Förslag till detaljplan för Håbo Allmänning 1:5 m.fl. Kalmarsand Håbo kommun, Uppsala län

SAMRÅDSREDOGÖRELSE

Kartor visandes ekvivalent ljudnivå utan ny gata och exploatering samt över maximalljudnivå från järnvägen. Kartorna togs fram i en tidigare version av bullerutredningen.

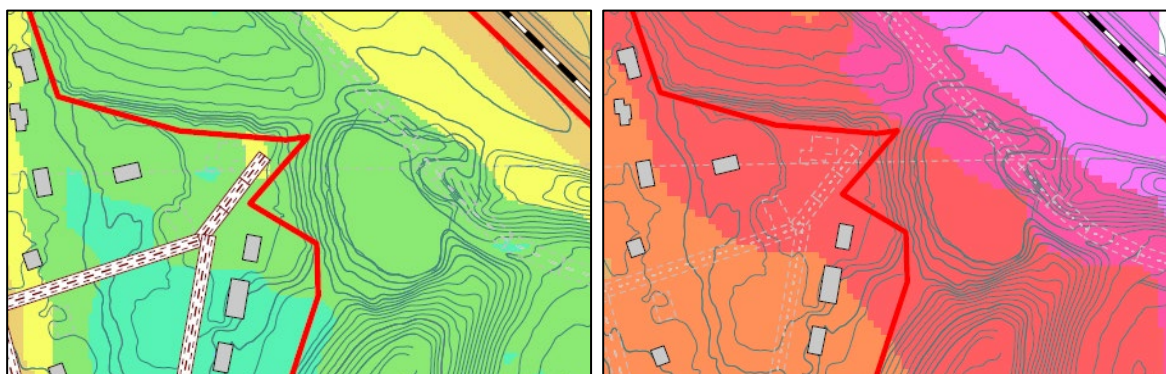
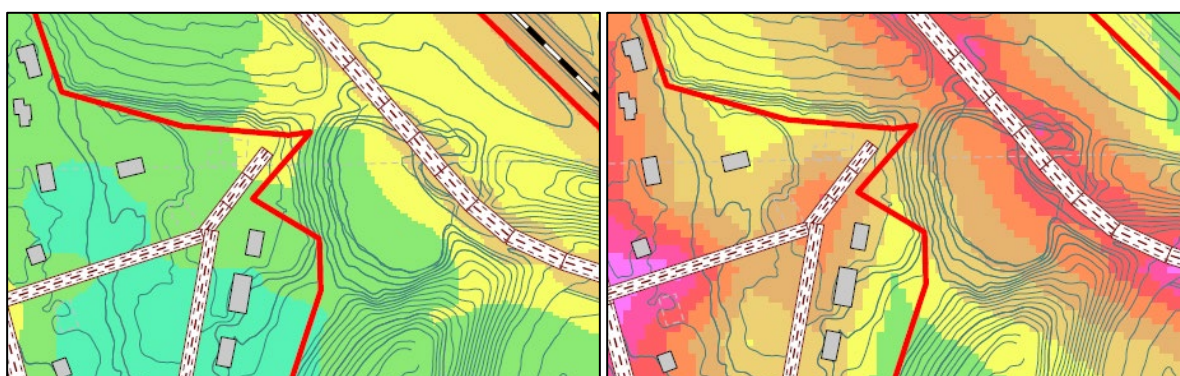
Svarande påpekar även värdet av grönområdet i norra delen av planområdet, dess landskapsbild, funktionen som grön lunga och plats för spontanlek. Det är just dessa kvalitéer som lockat hit de som bor här idag.

Svarande har även skickat in samma synpunkter som privatperson 3, vilka kommenteras under punkt 7.

Omdragningen av vägen innebär att en ytterligare ljudkälla hamnar norröver. I och med de branta nivåskillnaderna begränsas samtidigt bullrets spridning. En viss ökning kommer att ske, men det är främst på slutningarna uppåt (mot söder). Uppe på topparna, och nere i sänkorna är nivåerna fortsatt relativt låga (för att vara så pass nära en gata). En marginell ökning kan ses vid den allra nordligaste fastigheten på Lillsjövägen. Att nivåerna om cirka 56 dB(A) skulle kunna öka med cirka 1 dB(A). Se nedan kartor för läge utan och med nya gata samt exploatering. Nivåerna ligger väl under de nationella riktvärdena på 60 dB(A) vid fasad.

Kartor visandes ekvivalent ljudnivå med ny gata och maximalljudnivå från vägtrafik med ny gata samt exploatering. Den högra kartan togs fram innan inriktningen om att klippa "gamla" Stockholmsvägen innan silon. Därav de höga (och nu oriktiga) värdena i väster.
